東海第二発電所

重大事故等対策の有効性評価 審査会合における指摘事項の回答

平成30年5月24日
日本原子力発電株式会社

4. デブリ堆積高さの評価条件及び評価結果(2/3)

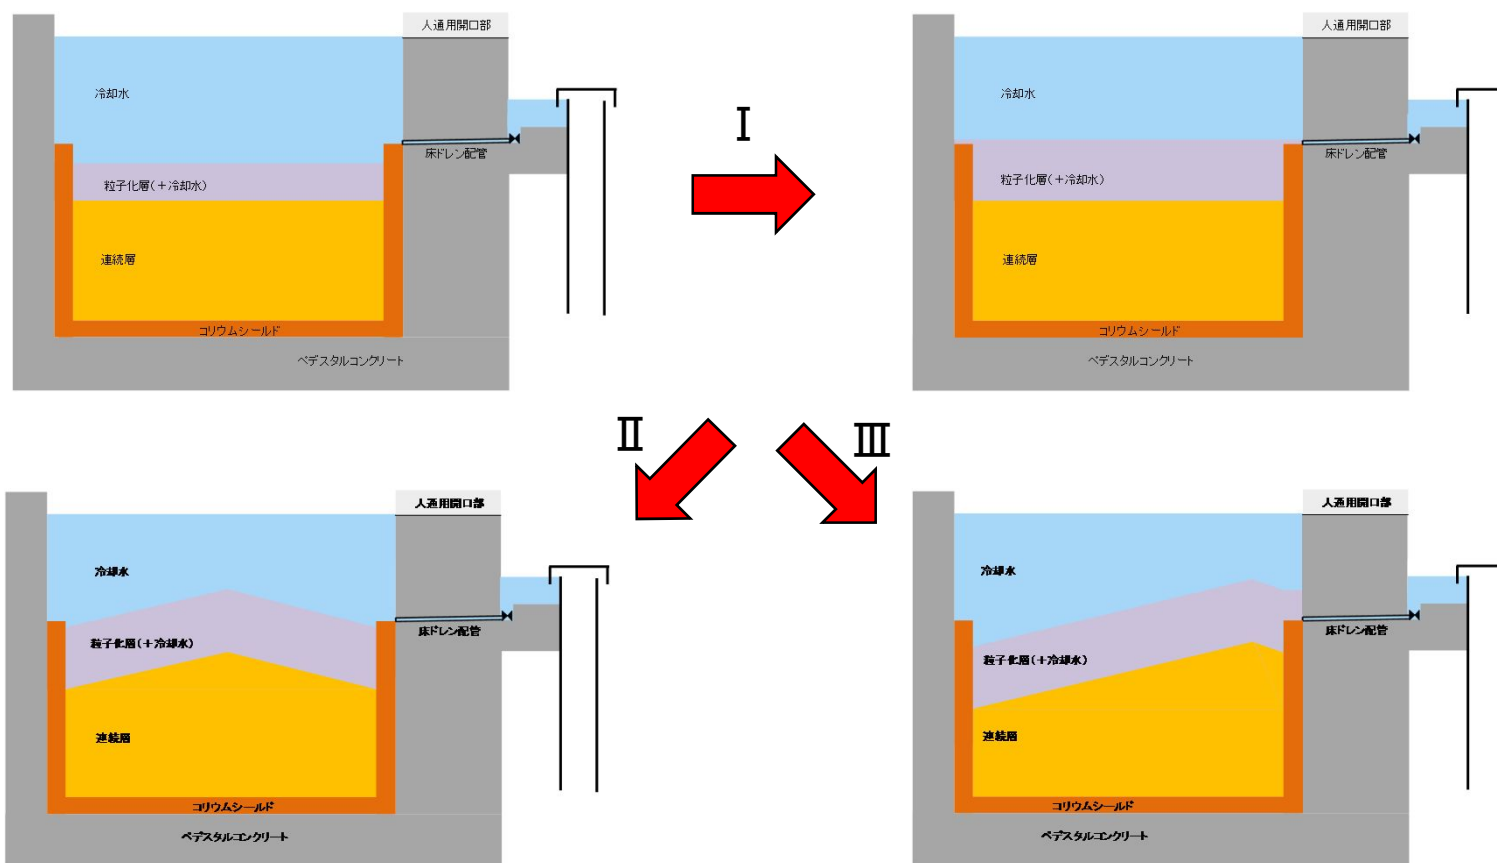
- ・デブリ堆積高さの最確条件ケースと感度ケースについて、各ケースの条件を含め整理すること。

- I 全ての感度条件を重ね合わせた場合
- II 円錐状に堆積した場合 (PULiMSの知見を保守的に採用し、アスペクト比1:16)
- III 偏心位置で円錐状に堆積した場合 (保守的にデブリ全量が偏心位置から落下)

デブリ堆積イメージ

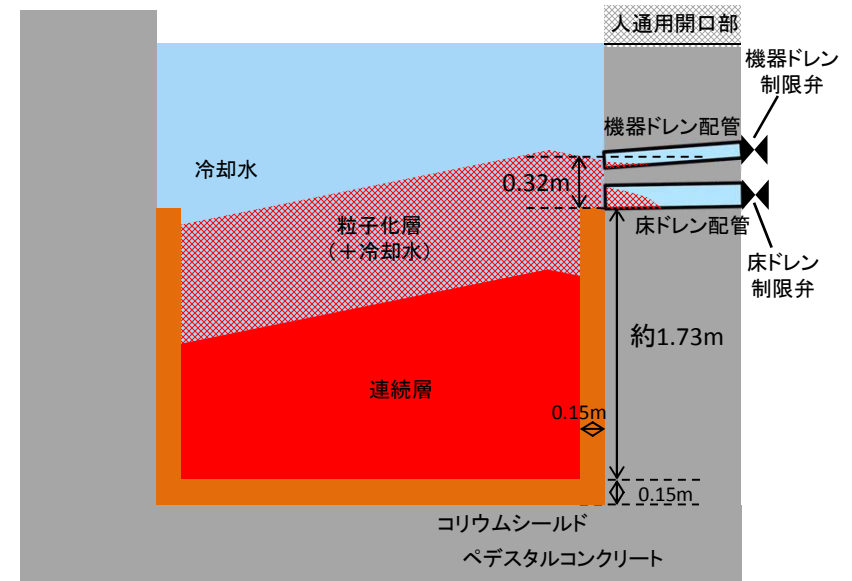
● 粒子状デブリがコリウムシールドを約0.32m超えた場合の影響(添付6)

- ・粒子化デブリは水により固相線温度以下に急速に冷却されるが、保守的に固相線温度(約□□°C)とした場合でも、MAAPコードによる侵食量の解析結果は0mm

- ・水により粒子化デブリが急速に冷却されるため、配管の温度上昇は限定的であり、融点まで到達しない
- ・なお、デブリの駆動力は小さく配管への流入は限定的なため、制限弁までの到達はないと考えられる

以上より、ペDESTALの構造健全性に影響ないことを確認

床ドレン制限弁損傷時のイメージ

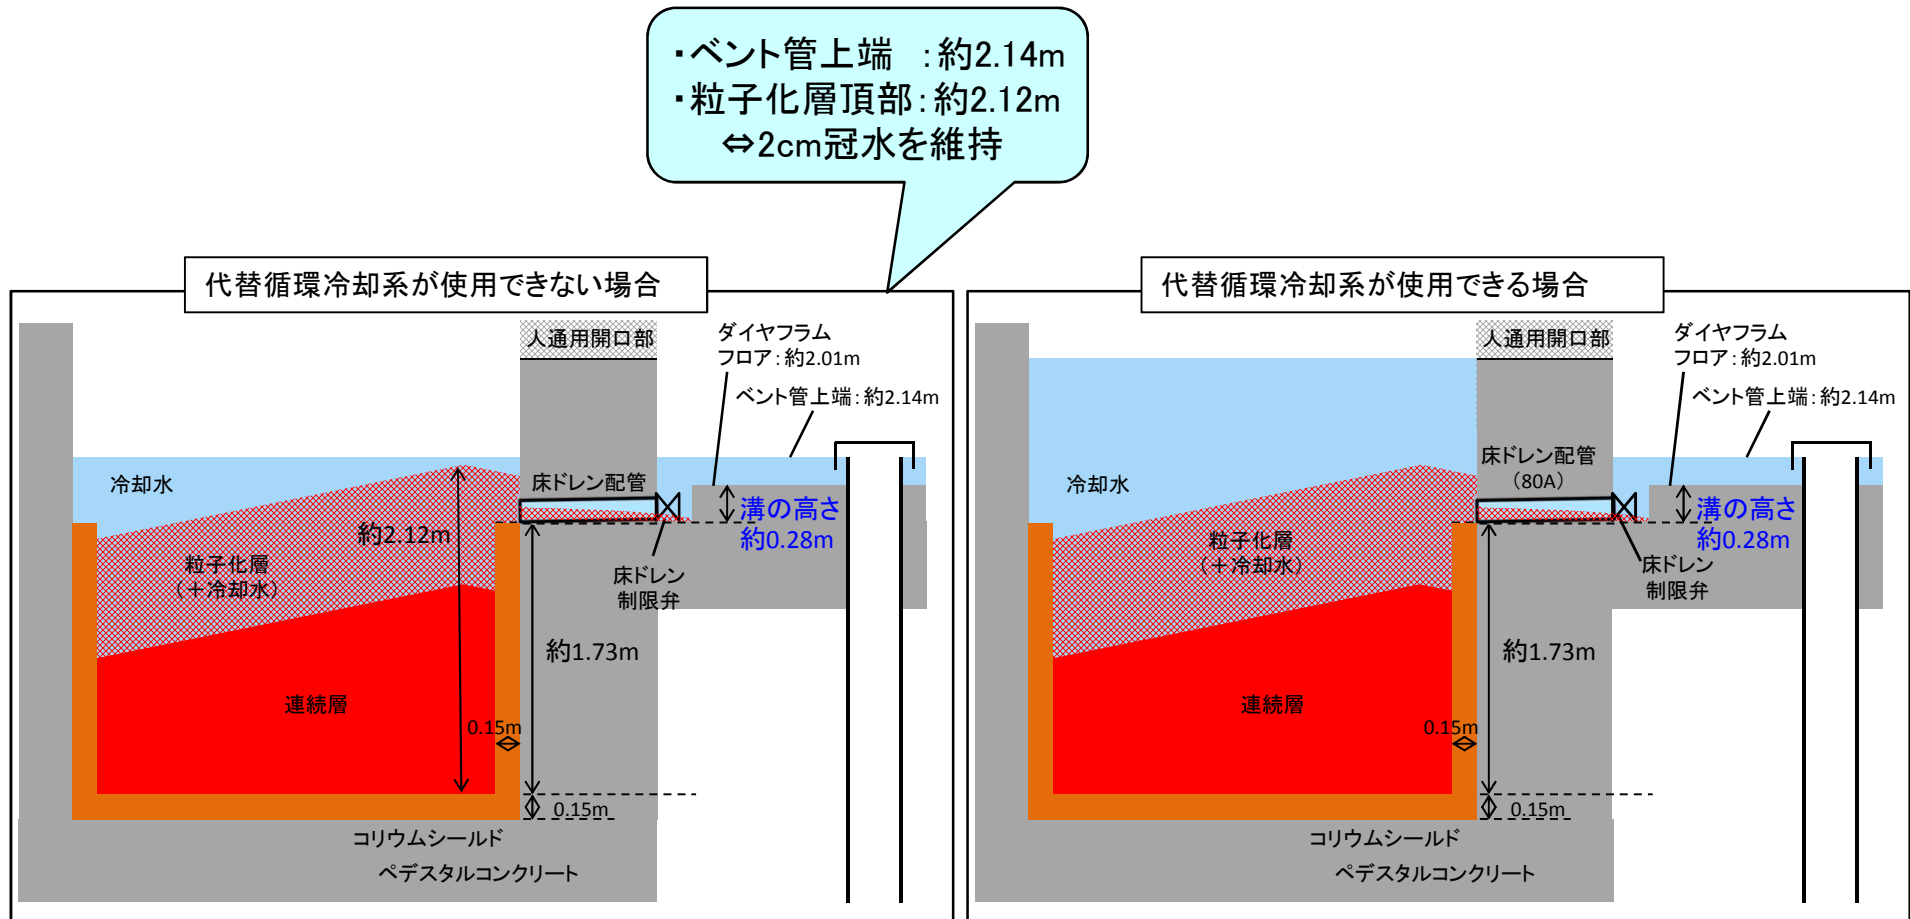
【参考】床ドレン制限弁の損傷を仮想した場合の影響

- ・粒子化デブリはダイヤフラムフロアの床ドレンが集積する溝の高さの範囲内
- ・ダイヤフラムフロア上には、ベント管上端高さまでスプレイ水等が存在するため、代替循環冷却系が使用できない場合でも、ペDESTAL内水位はベント管上端高さとなり、粒子化層の頂部は冠水維持

・ベント管上端 : 約2.14m
 ・粒子化層頂部 : 約2.12m
 ⇔ 2cm冠水を維持
